Изменение № 2 ГОСТ 21120—75 Прутки и заготовки круглого, квадратного и прямоугольного сечения. Ультразвуковой контроль эхо-методом

Постановлением Государственного комитета СССР по стандартам от 22.07.86 № 2199 срок введения установлен

с 01.02.87

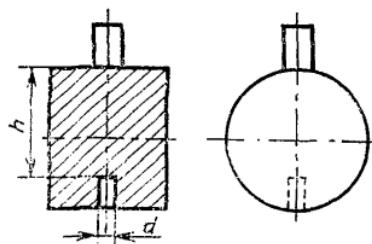
1.2. Для настройки чувствительности дефектоскопа при ультразвуковом контроле с помощью прямых преобразователей применяют контрольные образцы, искусственными отражателями у которых является боковая поверхность (черт. 1 и 3) или плоское дно (черт. 2 и 4) отверстия.

Диаметр отверстия d , если он не оговорен в стандартах или технических условиях, при отражении ультразвуковых волн от боковой поверхности отверстия должен быть не более 2,5 мм и от плоского дна отверстия не более 3,0 мм. Глубина сверления для случая, когда искусственным отражателем является боковая поверхность отверстия, должна быть не менее 50 мм.
